改善箇所説明図

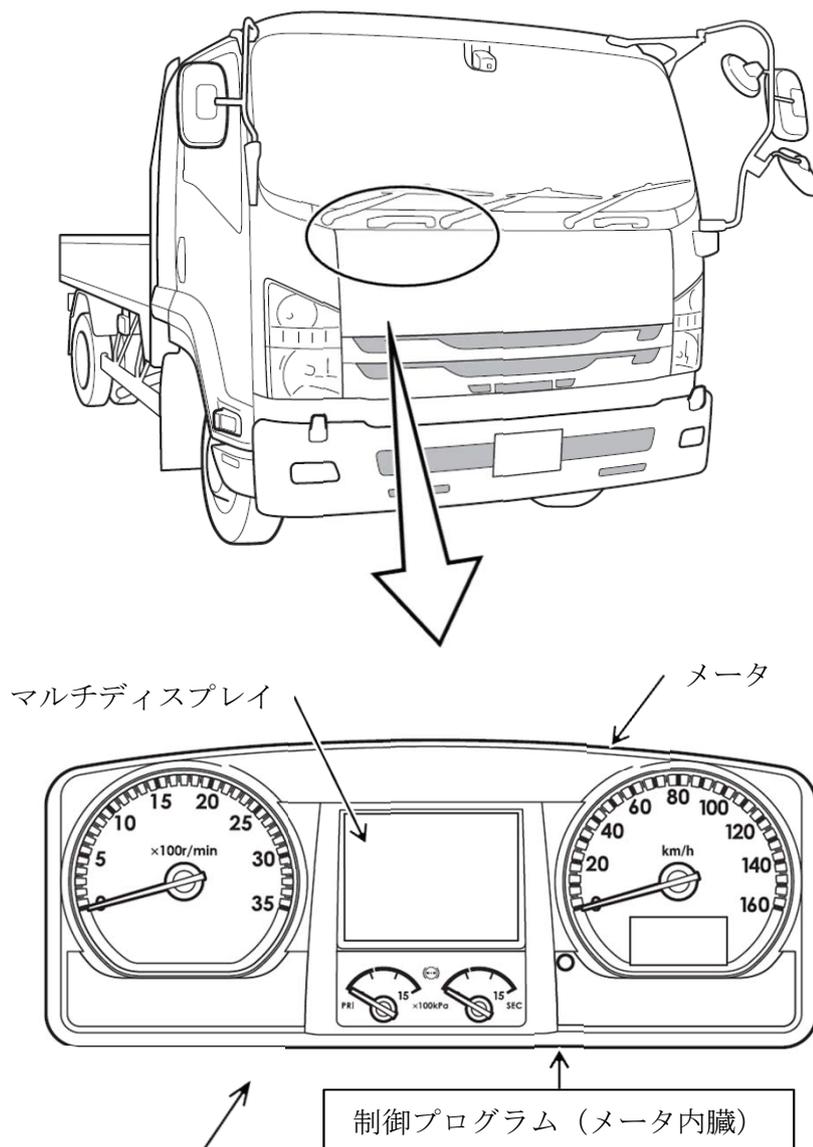
基準不適合発生箇所

大・中型トラックにおいて、速度計の制御プログラムが不適切なため、プログラム起動時に特定条件でのキー操作をおこなうと、警告灯が点灯し、速度計等が正しく作動しなくなるおそれがある。

改善の内容

全車両、速度計の制御プログラムを対策プログラムに修正する。

識別：ステアリングコラムブラケット部に識別ペイント（黄色）を塗布する。
